RELATÓRIO FOTOGRÁFICO – CENTRO INTEGRADO NAVEGANTES

Em resposta aos apontamentos da análise do primeiro relatório técnico do Centro Integrado Navegantes e seu anexo, segue novo levantamento e fotografias que melhor demonstram as avarias ocorridas dos itens que não foram contemplados. Este levantamento retrará especificamente destes itens, que abrangem: esquadrias, divisória leve, rodapés e revisão da rede elétrica. Todos os itens encontram-se na edificação anexa que compõe o Centro Integrado Navegantes.

ANEXO - RESPOSTAS LISTA DE PENDÊNCIAS

<h3>Lista de Pendências</h3>		
SOLICITAÇÃO: 21/02/2025	PRAZO LIMITE: 28/02/2025	SIMBOLOGIA: 
PROTOCOLO: RES-RS-4319505-20250207-18	DESASTRE: Tempestade Local/Convectiva - Chuvas Intensas

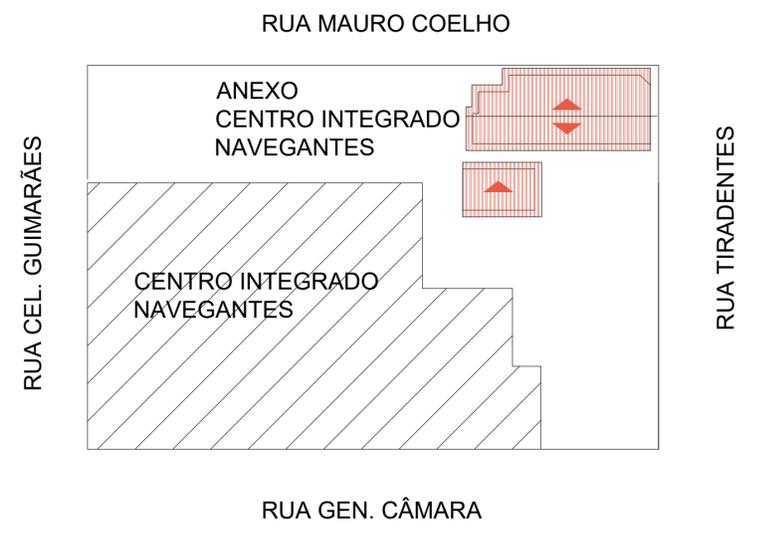
Pendência 3: O município solicita 19,53 m² de porta de alumínio, todavia, o relatório fotográfico mostra apenas 1 (uma) porta, totalizando, aproximadamente, 1,68 m². Solicito a inserção de novas fotografias que comprovem a existência desse tipo de esquadria. Prazo para retorno: 21/02/2025. Em caso de dúvidas, pedimos que entrem em contato através dos telefones: 61 2034-4374/4648 e 2034-4979 (analista), ou através do e-mail: helber.silva@mdir.gov.br.

Os 19,53m³ de portas de alumínio contabilizados em planilha são referente a substituição de portas de madeira que foram afetadas pela submersão nas águas. Conforme relatado no relatório : “Na edificação anexa, as portas e janelas em madeira ficaram totalmente submersas, apresentando inchaço e empenamento; algumas já foram retiradas, inclusive para facilitar a saída dos móveis e entulhos. Estas esquadrias, conforme demarcado em projeto, deverão ser substituídas por novas esquadrias em alumínio. A escolha pelo alumínio se dá pela baixa manutenção e alta durabilidade, sendo necessário salientar que infelizmente a edificação poderá ser atingida por cheias futuras, dependendo de sua proporção .”
